浜岡原子力発電所 原子炉設置変更許可申請書に係る補正書の提出について

2010年4月27日

当社は、2009年10月16日に経済産業大臣に提出した、放射性廃棄物固化装置の固化材変更に伴う原子炉設置変更許可申請書について、本日、以下の内容の補正書を経済産業大臣に提出しました。

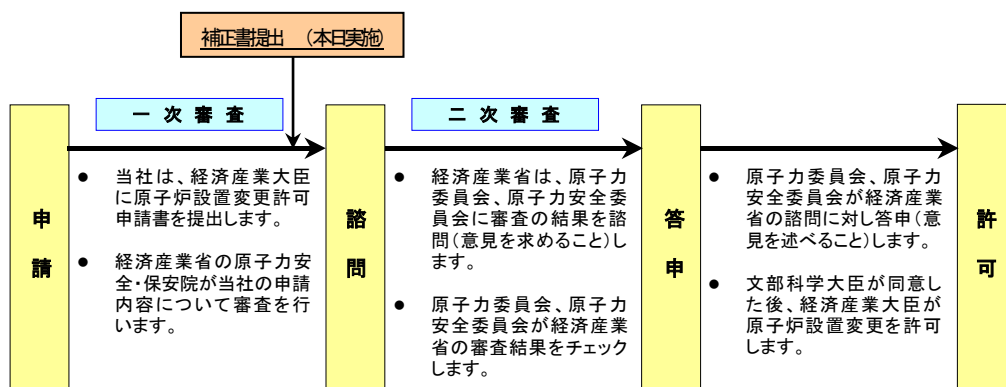
※1 安全審査(一次審査、二次審査)を含め、原子炉設置変更許可申請から許可までの流れは下図のとおりです。
